**RESPOSTA AO
PEDIDO DE ELEMENTOS
S12575-202209-DSA/DLA**

PROCESSO N.º PL20220331002867

CCDR VIA LUA/SILIAMB

29 DE DEZEMBRO DE 2022

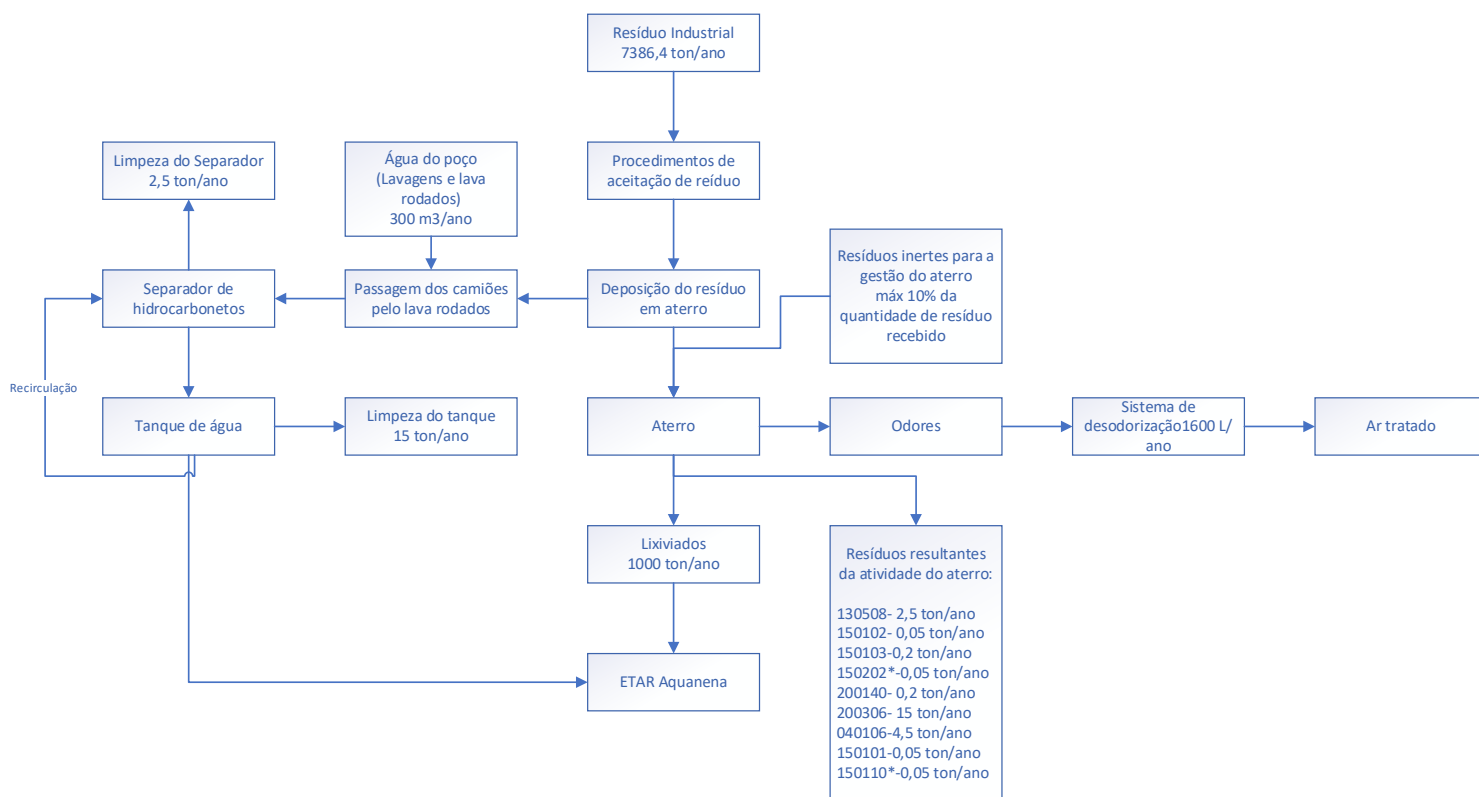
4. APRESENTAÇÃO DAS MEDIDAS A ADOTAR AQUANDO DA CESSAÇÃO DA ATIVIDADE, DE MODO A EVITAR A EXISTÊNCIA DE PASSIVO AMBIENTAL.

Como se referiu na presente memória perspetiva-se que o aterro tenha capacidade para funcionar por mais cerca de 7 a 10 anos. Após este período serão tomadas todas as medidas que estejam em vigor na altura no que diz respeito aos aterros, para que a fase de manutenção e encerramento decorra da melhor forma.

Serão assim desenvolvidas um conjunto de operações com vista à selagem e encerramento do mesmo. Sendo que o principal objetivo desta operação é o de controlar a infiltração das águas superficiais e, conseqüentemente, a produção de águas lixiviantes, contribuindo também para uma contenção e proteção dos resíduos. Esta selagem será completada com uma última intervenção de recuperação paisagística do Aterro, de forma a minimizar o impacte paisagístico decorrente da sua construção e exploração.

Aquando da efetiva desativação da instalação, as medidas a aplicar serão desenvolvidas de acordo com as normas legais e com as melhores práticas que existirem à data, de forma a assegurar todas as medidas de mitigação de impactes ambiental. Prevê-se a continuação em funcionamento das infra-estruturas contíguas ao Aterro, nomeadamente a Estação Elevatória de Águas Lixiviantes e as instalações de apoio. De facto, apesar de deixar de ser possível a deposição de resíduos no local, a atividade de tratamento dos resíduos já depositados continuará em funcionamento - bem como as atividades de recolha de águas lixiviantes e controlo ambiental da zona.

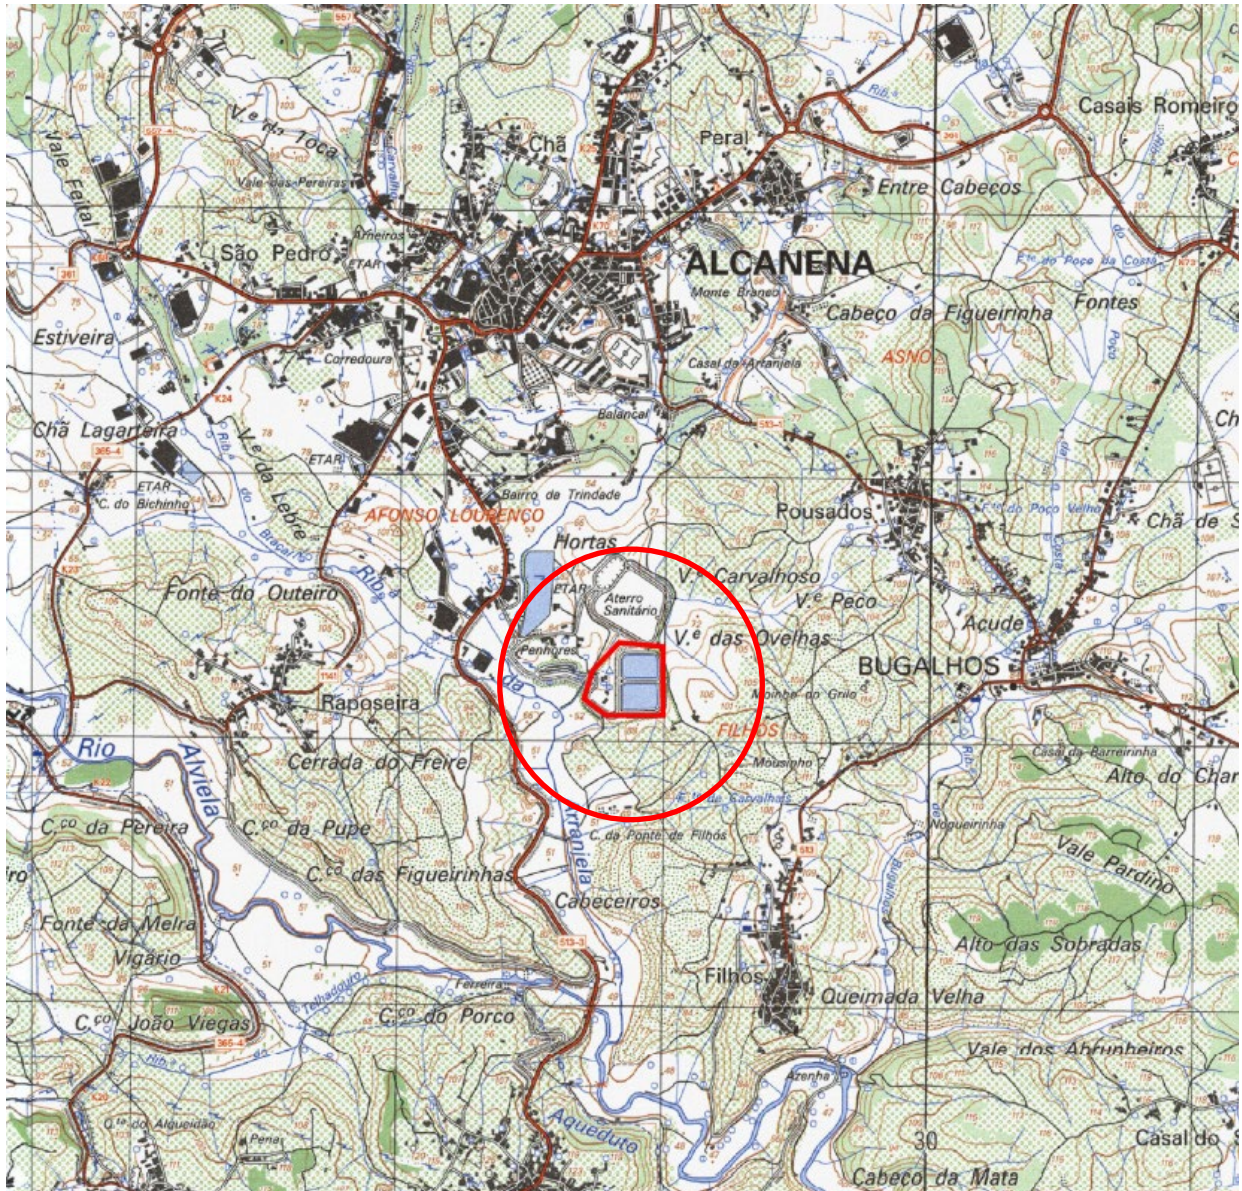
11. REFORMULAÇÃO DA PEÇA DESENHADA APRESENTADA (DOCUMENTO “TOP_001-R00”) COM INDICAÇÃO DO(S) PONTO(S) DE DESCARGA DE ÁGUAS RESIDUAIS, LOCALIZAÇÃO DOS PIEZÓMETROS, BEM COMO AS FONTES PONTUAIS E DIFUSAS, ENTRE OUTROS ELEMENTOS EM FALTA, CONFORME INDICADO NO ANEXO I DA PORTARIA nº 399/2015, DE 5 DE NOVEMBRO.

Não é possível fazer constar da peça desenhada a localização dos piezómetros, uma vez que estes se encontram dispersos por zonas não abrangidas, nem possíveis de abranger, à escala da Peça. Para o efeito, junta-se foto aérea com a localização dos mesmos em relação ao Aterro.

Quanto aos restantes elementos, envia-se a Peça Desenhada com a inclusão dos mesmos.

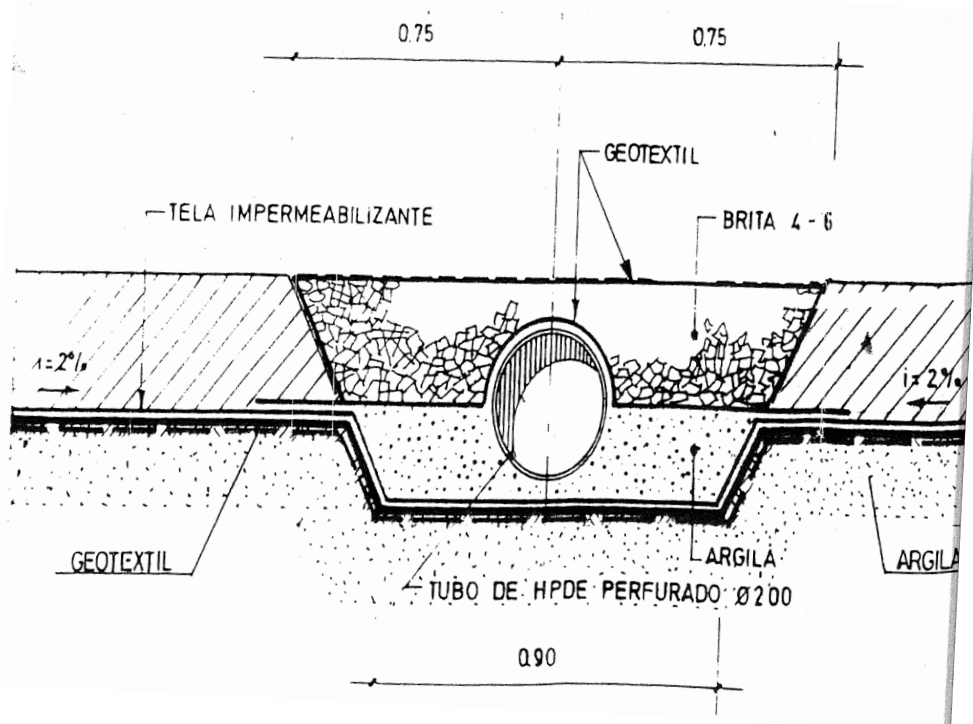
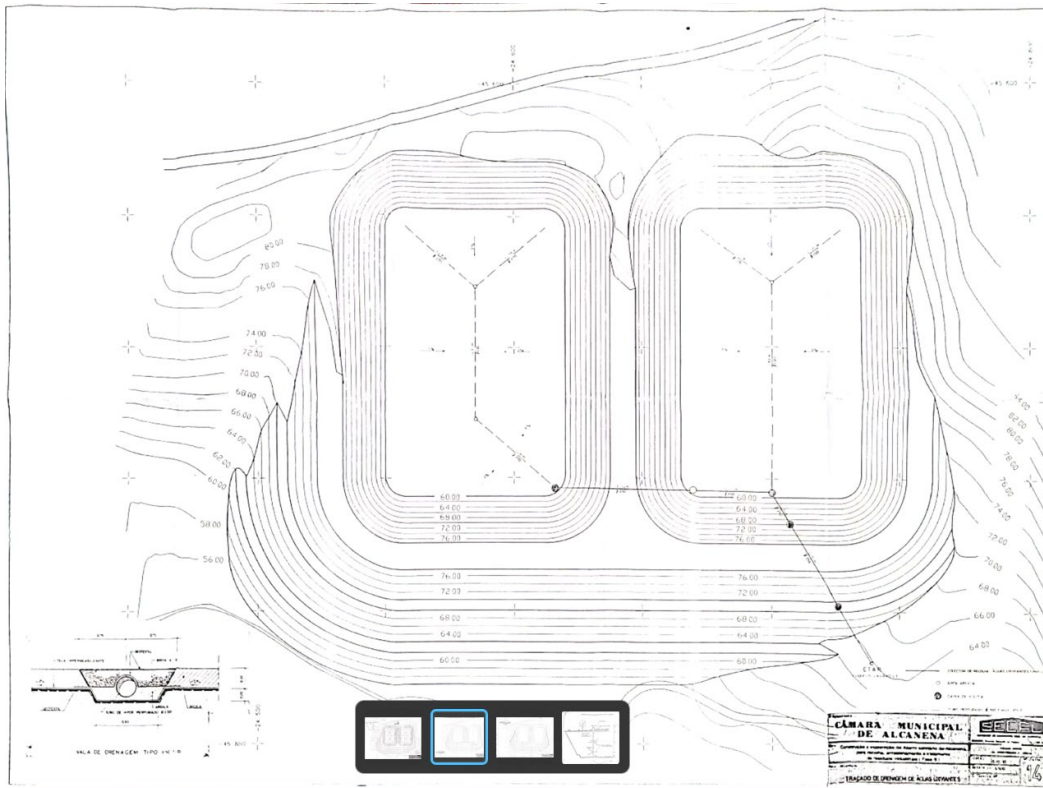
m. **Apresentação de pormenores de estratigrafia de impermeabilização e selagem das células de resíduos**
De acordo com o projeto inicial entregue aquando do pedido de LA, verifica-se que existiu regularização do fundo e taludes das células com camada de terra de granulometria fina, com 0,15 cm de espessura, devidamente compactada. Após esta operação o fundo e os taludes das células foram revestidos com membrana HDPE com 2.0 mm de espessura, incluindo geotêxtil devidamente colocada e revestida por uma camada de argila com 10cm. O fundo do aterro e banquetas tiveram ainda um revestimento suplementar com uma camada argilosa de 20 cm de espessura. Foi selada a tela na crista dos taludes e construção de valetas. (em anexo extrato do documento de projeto)
Também de acordo com o projeto inicial da construção do aterro, verifica-se que em planta estava projetado o seguinte:

PLANTA DE LOCALIZAÇÃO - Cartografia 1:2 000

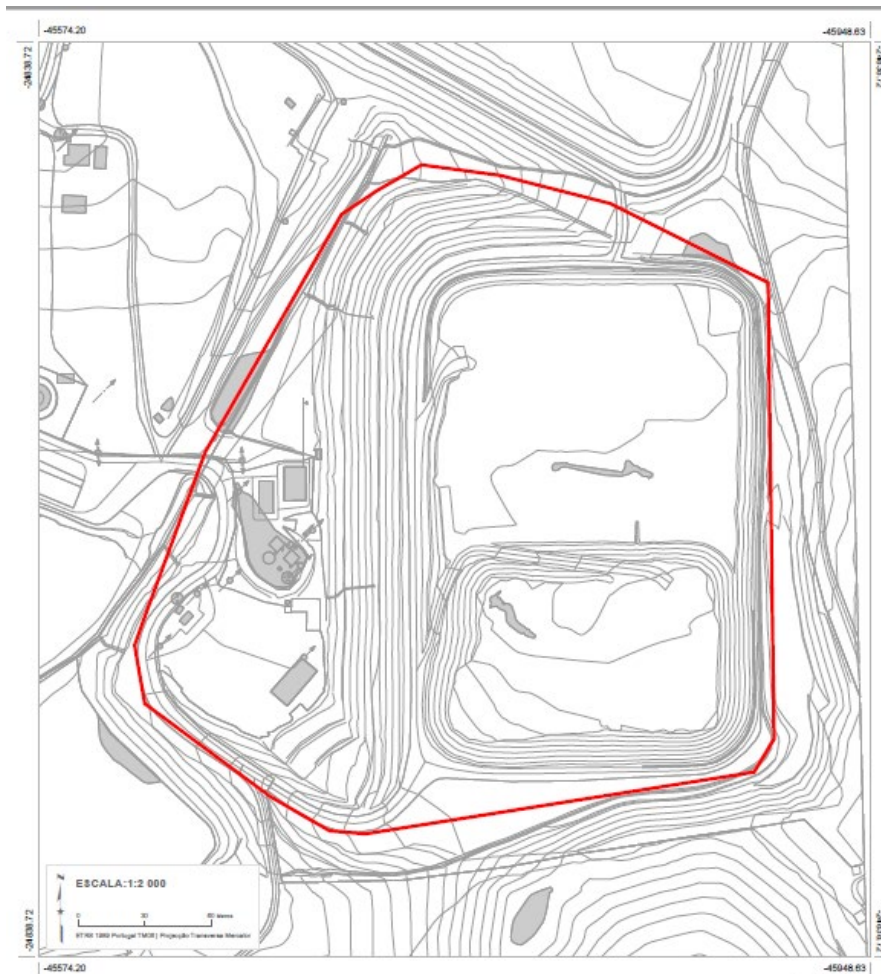
- o. *Planta de localização, em escala não inferior a 1:2000 — Já entregue no pedido de renovação.*
